# 改善箇所説明図

## 基準不適合発生箇所

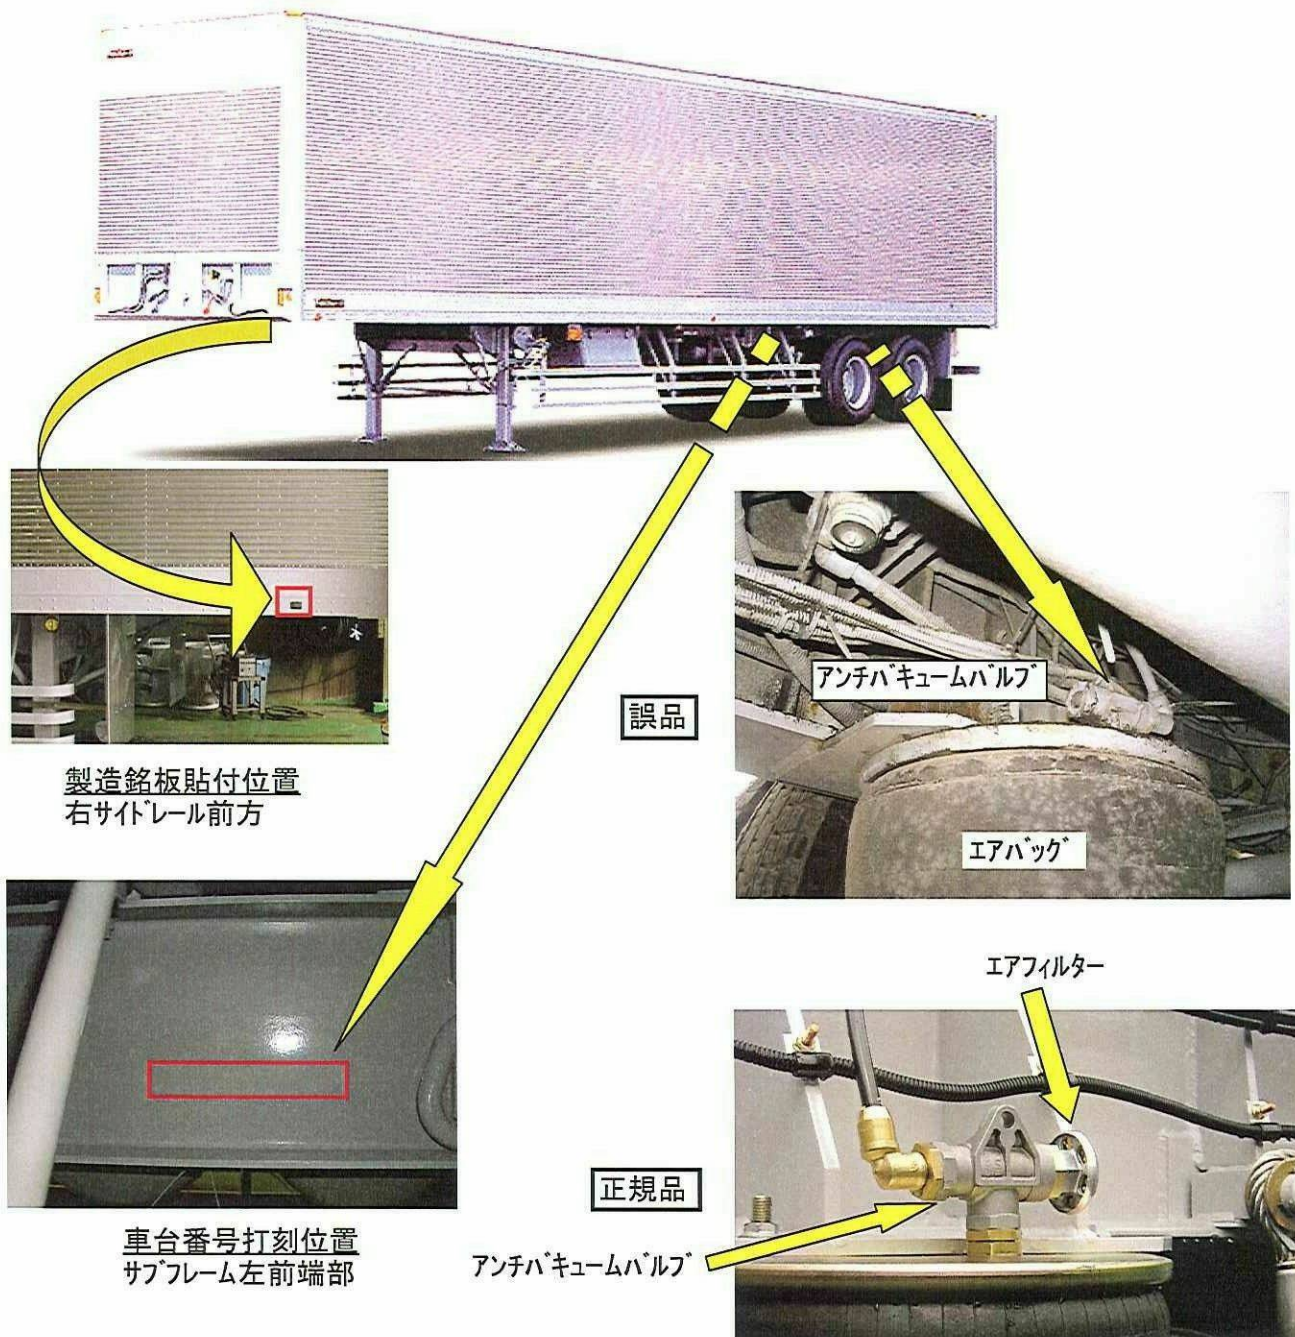
リフトアクスル装置付セミ・トレーラに装着されているアンチバキュームバルブにおいて、エアフィルターが付いていないものがあり、このためにゴミが内部に侵入してエア漏れを発生することがある。そのため、このままで使用を続けるとエアバックが潰れた状態になり、最悪の場合、走行安定性を損なう恐れがある。

全車両、アンチバキュームバルブをエアフィルター付きの正規品(新品)と交換する。
